Nábřeží řeky Svratky - Realizace protipovodňových opatření města Brna – etapy VII a VIII (ORG 5344)

ZMĚNOVÝ LIST

ZL 65

Změna okamenování za jezem u Riviéry

ŘEZ OSA 23B (Km 0,430 - 0,475)

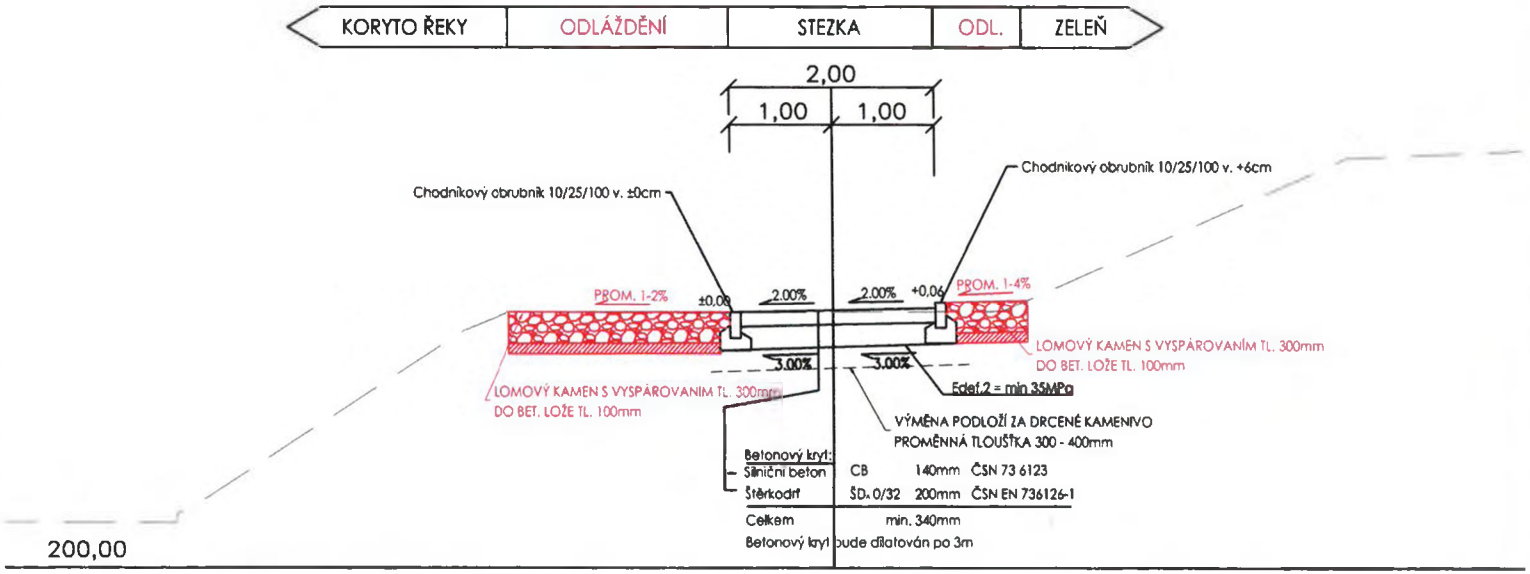
Na základě zjištěného výškového rozdílu u jezu Riviéra původního okamenování a nově navržené pěšiny SO 07.14-osa 23B a rovněž pro zajištění odtoku srážkových vod bude odstraněna kamenná dlažba u jezu Riviéra. Původní projektová dokumentace také neuvažovala s nutným odstraněním kamenné dlažby v místě navržené pěšiny.

Nové okamenování bude položeno ve stejném charakteru a ve výškové návaznosti na novou stezku a bude upraveno tak, aby nedocházelo k hromadění srážkové vody v trase pěšiny a prostoru jezu.

V místě přechodu betonové stezky přes stávající okamenování terénu u jezu Riviera je nutné provedení odstranění původní kamenné dlažby a nové položení ve stejném charakteru, ale ve výškové návaznosti na novou stezku pod označením 23B ve staničení 0,43 až 0,475 Km.

V souvislosti se zajištěním odtoku srážkových vod z pěšiny SO 07.14-osa 23B bude odstraněna kamenná dlažba u jezu Riviéra. Nové okamenování bude položeno ve stejném charakteru a ve výškové návaznosti na novou stezku

Název akce: NÁBŘEŽÍ ŘEKY SVRATKY
– realizace PPO města Brna – etapy VII a VIII
– stezka 23B ve staničení 0.430-0.475 km

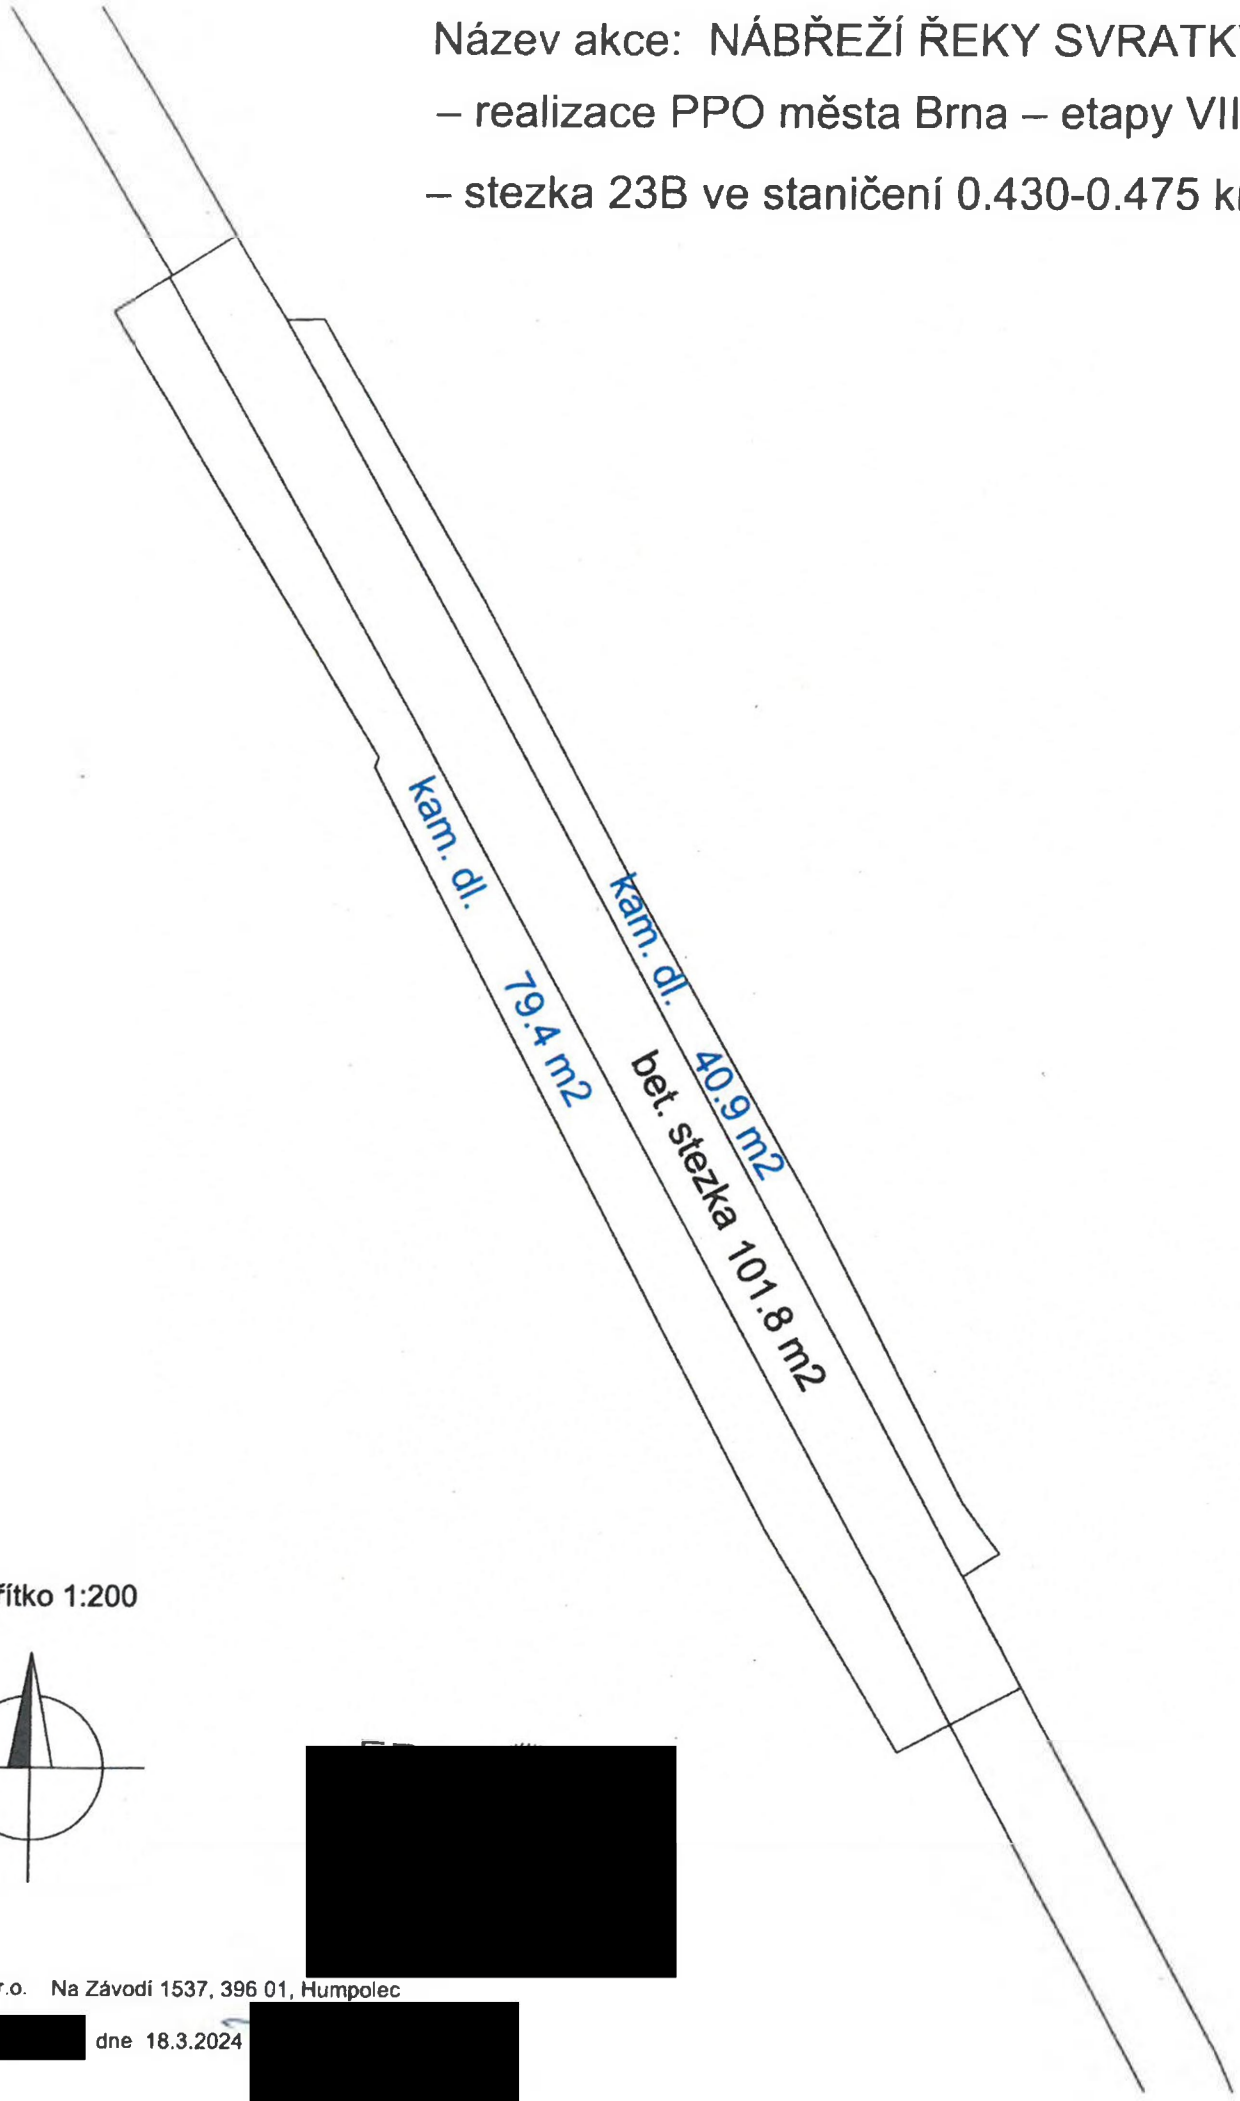
Jednalo se o zaměření skutečného provedení trasy tělesa stezky 23B a přilehlé nové kamenné dlažby ve staničení stezky 0.430-0.475 km. Rozsah a způsob zaměření byl dán vlastní stavbou. Výstupy byly zpracovány v měřítku 1:200.
